Rapport d'expertise :

Avis hydrogéologique sur le projet de centre de stockage (société ODIEVRE) à Vieux-Manoir (76)

BRGM/RP-66989-FR
Juin, 2017

Demandeur : Préfecture de la Seine-Maritime – Direction de la coordination des Politiques de l'Etat

Illustration 12 - Localisation des betoires et des traçages positifs recensés dans l'inventaire régional du karst de Haute-Normandie (données extraites du site <http://sigessn.brgm.fr/spip.php?rubrique52>)

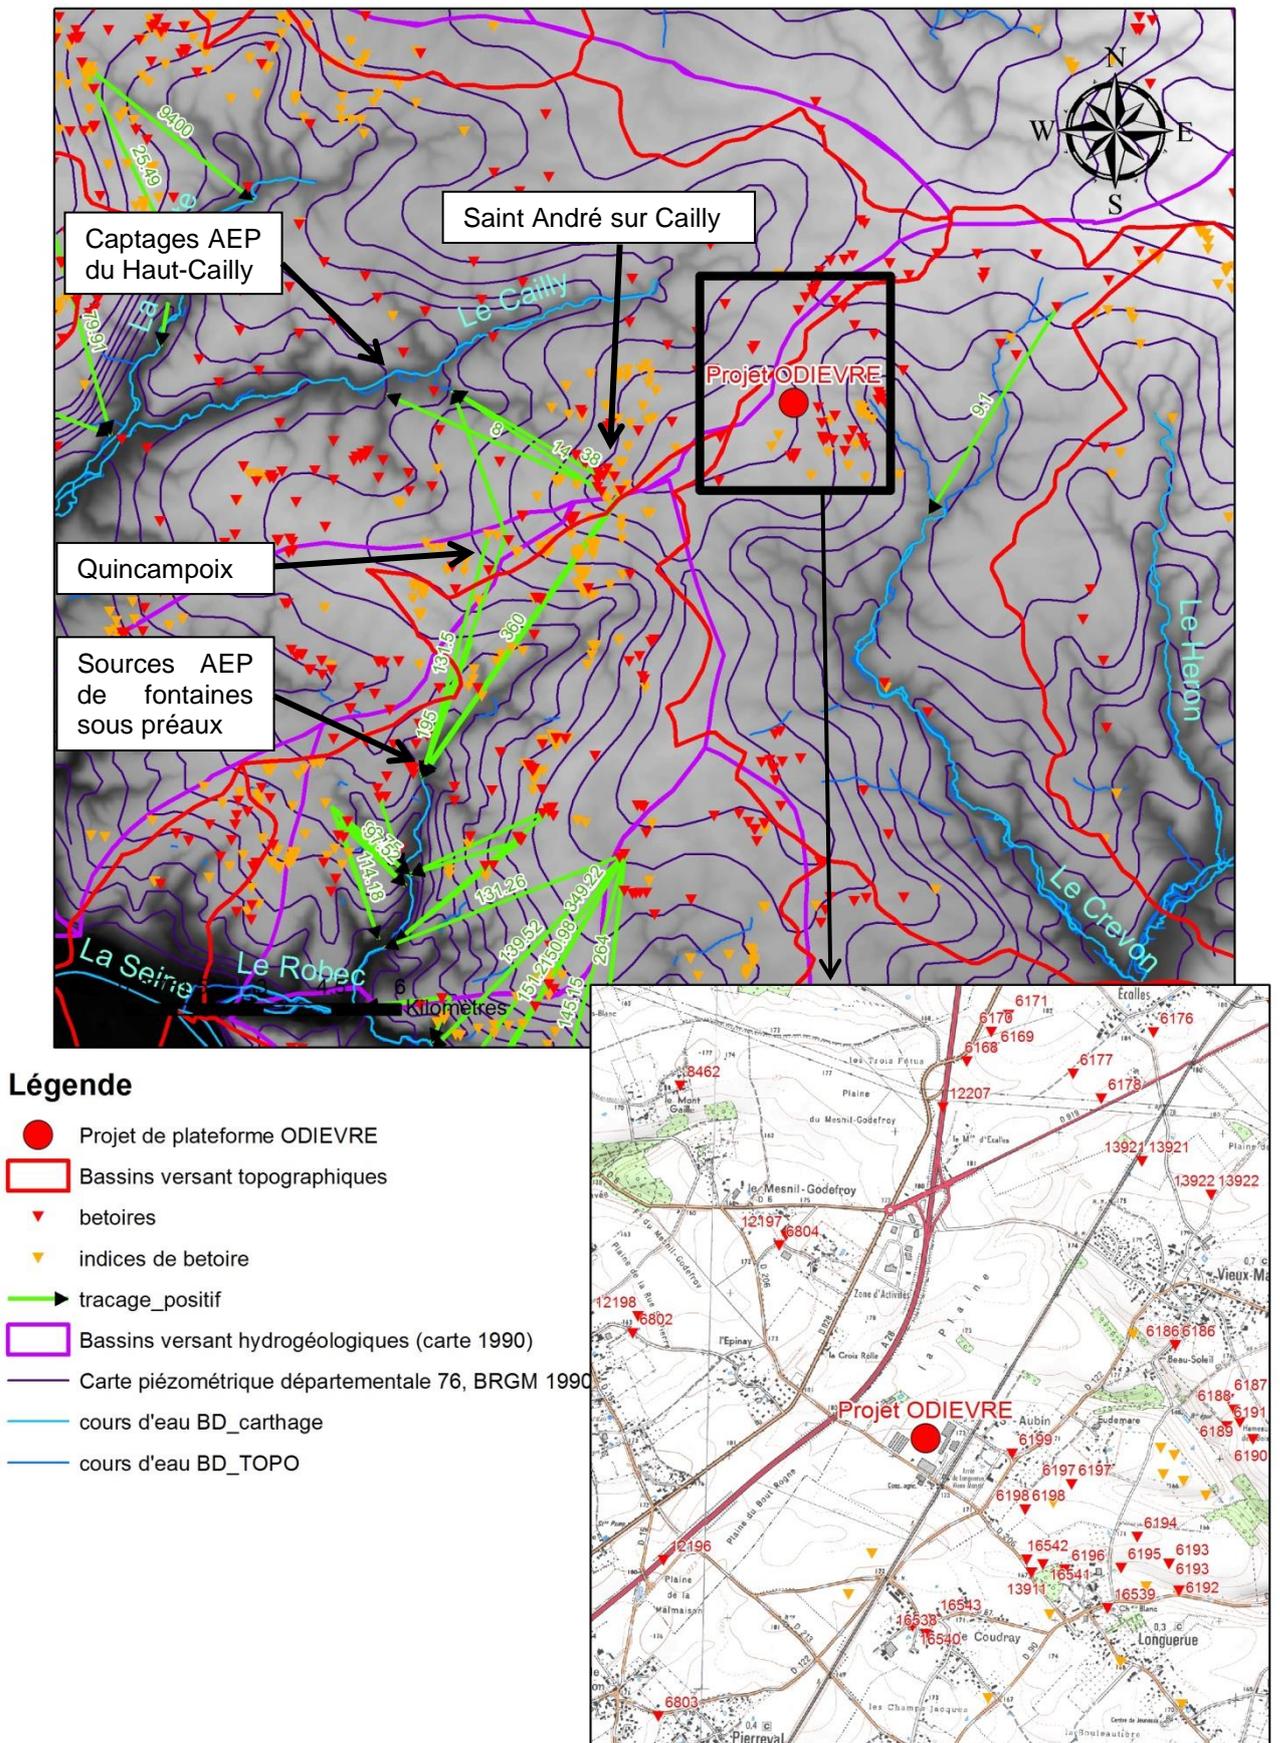
L'illustration 12 présente les bétoires et les traçages positifs recensés dans le secteur des crêtes piézométriques séparant les bassins versants du Cailly, du Crevon et du Robec (base de données du karst haut-normand¹). Ainsi, des traçages réalisés sur des bétoires situées dans le secteur de Saint-André-sur-Cailly (à environ 4,5 km au Sud-Ouest du projet) et de Quincampoix (à environ 7 km au Sud-Ouest du projet) ont montré des connexions avec les sources qui

alimentent en eau potable la ville de Rouen (sources de Fontaine-sous-Préaux). Les vitesses de transfert du traceur peuvent atteindre 360 m/h (Illustration 12). Des connexions depuis ces deux secteurs (Quincampoix et Saint-André-sur-Cailly ; cf. Illustration 12) ont également été prouvées par traçages avec des captages AEP du bassin versant du Cailly, avec, cette fois, des vitesses de transfert comprises entre 8 et 38 m/h (Illustration 12).

La bétoire connue la plus proche du projet de plateforme est la bétoire B6199 situé à 500 m à l'Est du projet au bord de la route D122 (Illustration 12).

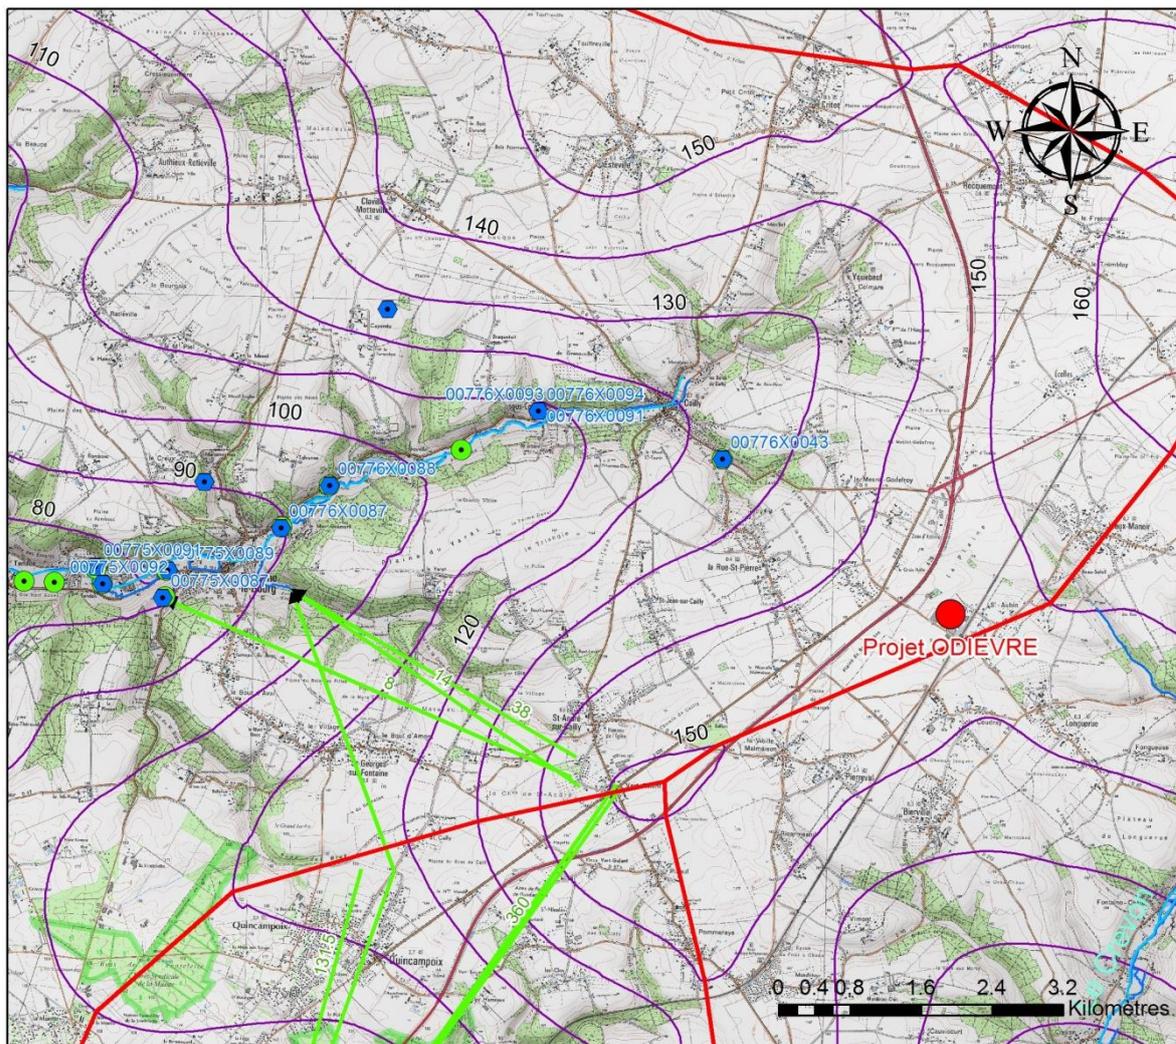
La carte piézométrique du département de la Seine-Maritime (BRGM, 1990) a été dans un premier temps utilisée pour tracer les différents bassins hydrogéologiques des captages AEP du secteur (hypothèse 1). Il apparaît que dans ce cas, le projet de plateforme de stockage se situerait dans le bassin versant hydrogéologique de 3 captages destinés à l'alimentation en eau potable (AEP) implantés dans la vallée du Crevon (Illustration 14). **Cela signifie que toute pollution qui s'infiltrerait au droit du site ODIEVRE présente un risque fort de migrer, au moins à terme, en direction de ces 3 captages.**

Les **3 captages concernés** sont les suivants (Illustration 14) :

Illustration 18 - Plan du projet de plateforme : (a) plan d'origine extrait du rapport DDAE [6], (b) zoom, (c) légende

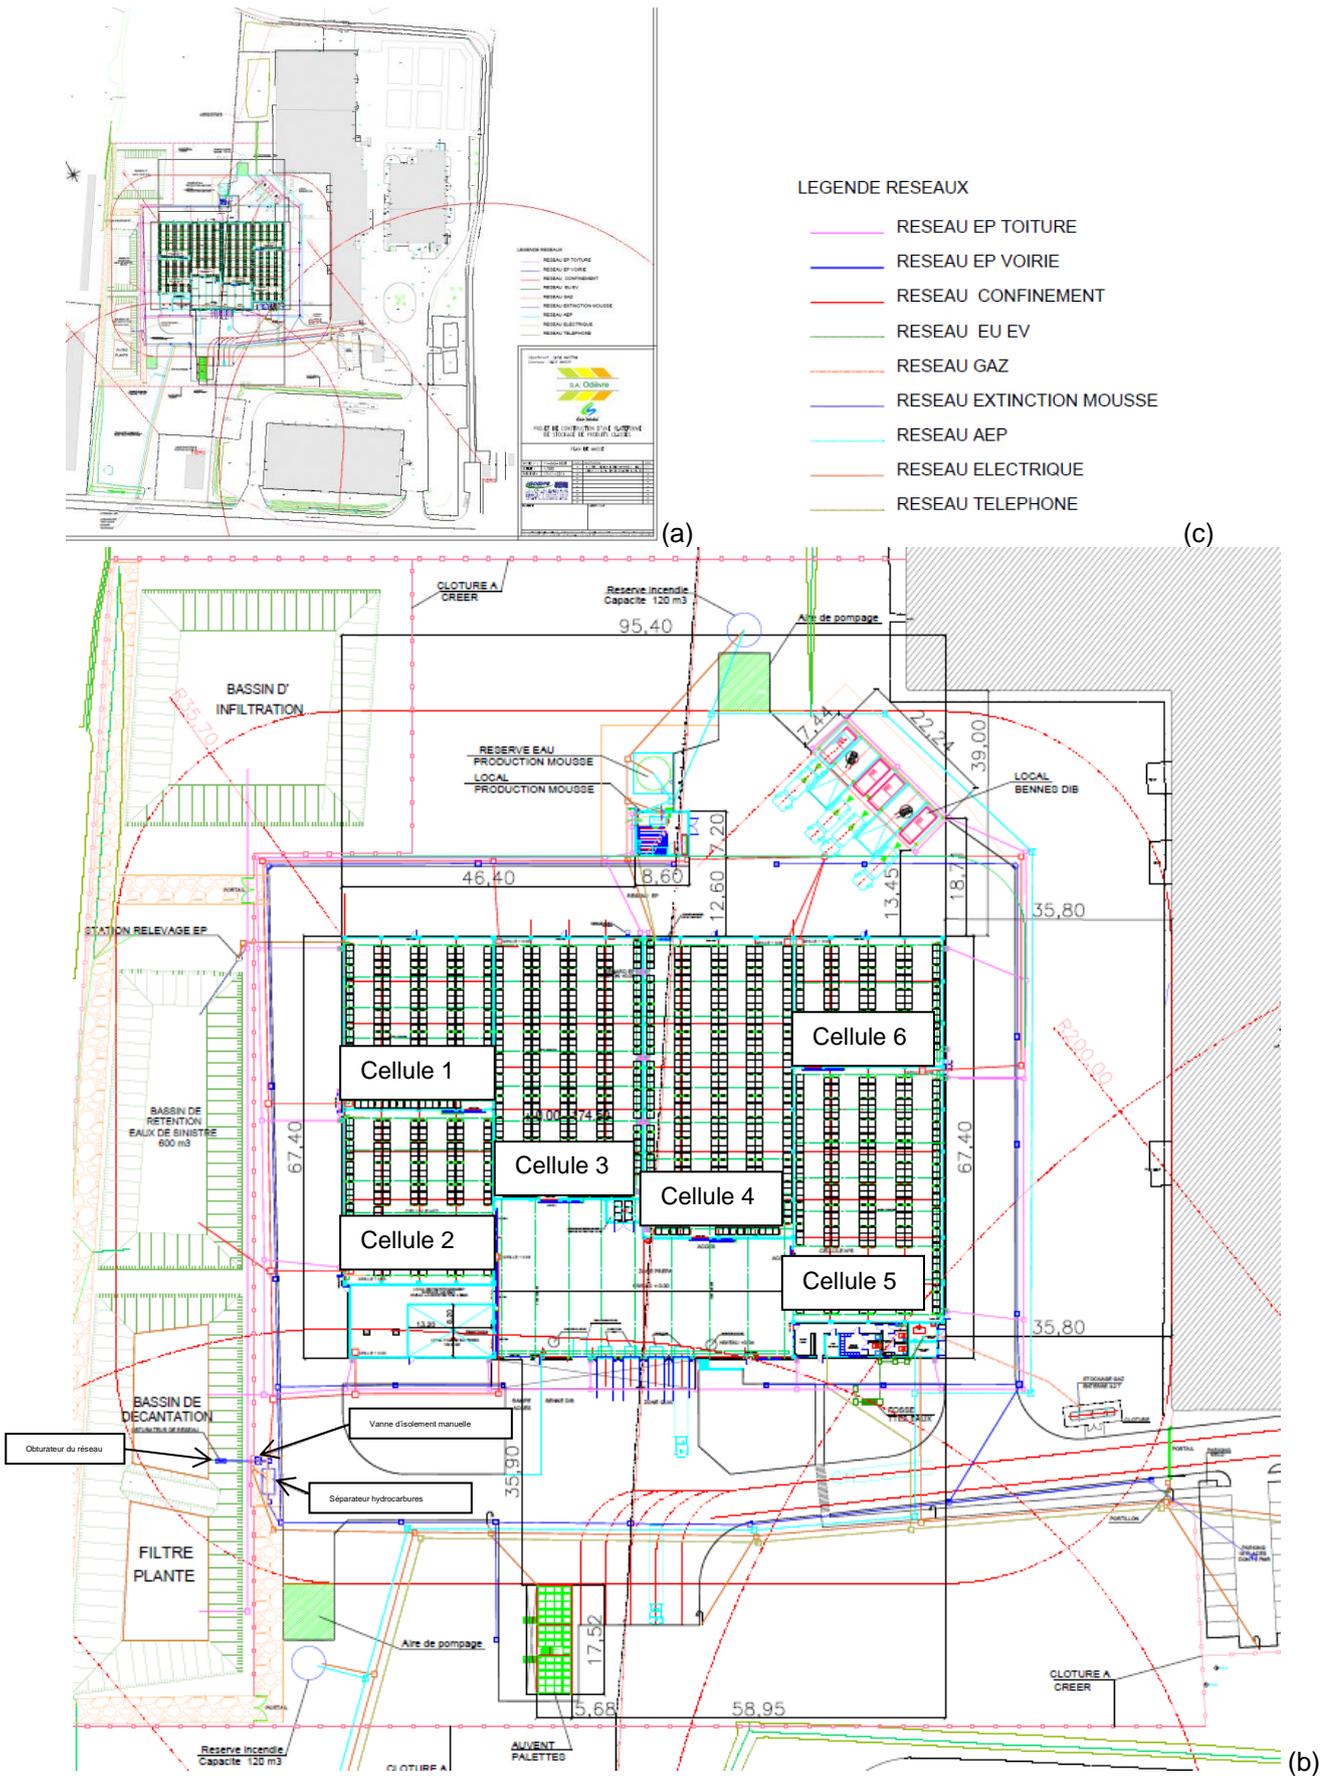
En fonctionnement normal, les eaux pluviales provenant des toitures et surfaces extérieures imperméabilisées seront vidangées dans un système de lagunage constitué d'un bassin de décantation qui envoie ensuite les eaux par surverse dans un bassin « filtre à plantes » (Illustration 18). L'exutoire du système de lagunage est un bassin d'infiltration (Illustration 18).

Les eaux issues des sanitaires seront envoyées sans alternative possible dans le système de lagunage sur le site (Illustration 18). Les effluents collectés seront prétraités par un filtre dégrilleur et dégraisseur.

Illustration 21 - IDPR dans la zone d'étude

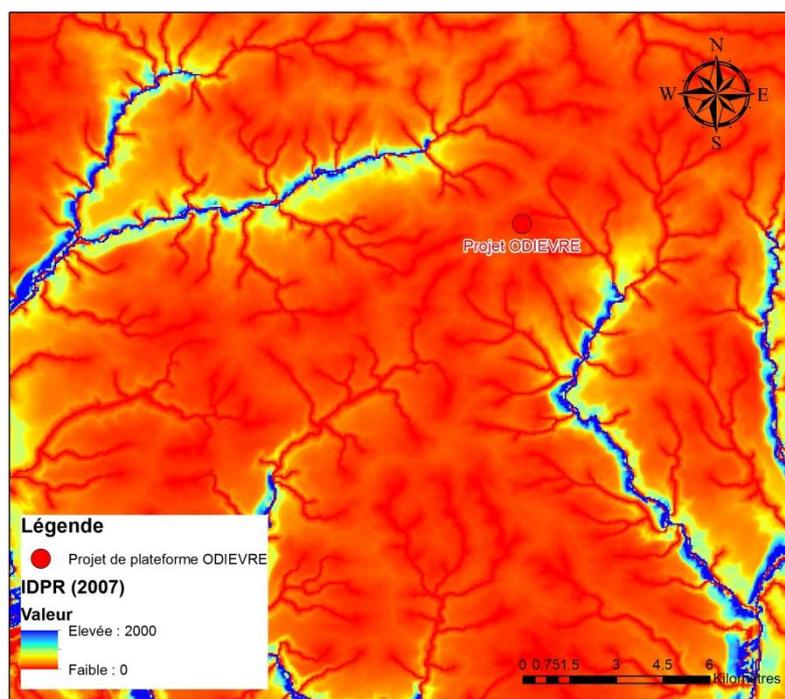
Par ailleurs **les terrains ne peuvent pas être considérés comme étant imperméables**. En effet l'IDPR (cf. Illustration 21 et encart ci-dessous) fait apparaître la prévalence de l'infiltration sur les plateaux dans ce secteur (les valeurs de l'IDPR dans le secteur du site oscillent entre 30 et 50 sur une échelle allant de 0 à 2000). De surcroît, certaines parties du site (carrière de la briqueterie) ont fait l'objet d'exploitation du limon et de remblaiement ensuite ; l'impact sur la perméabilité du site à ces endroits n'est pas connu, mais pourrait être significatif, dans le mauvais sens, c'est-à-dire dans le sens d'un accroissement de la perméabilité des couches superficielles.
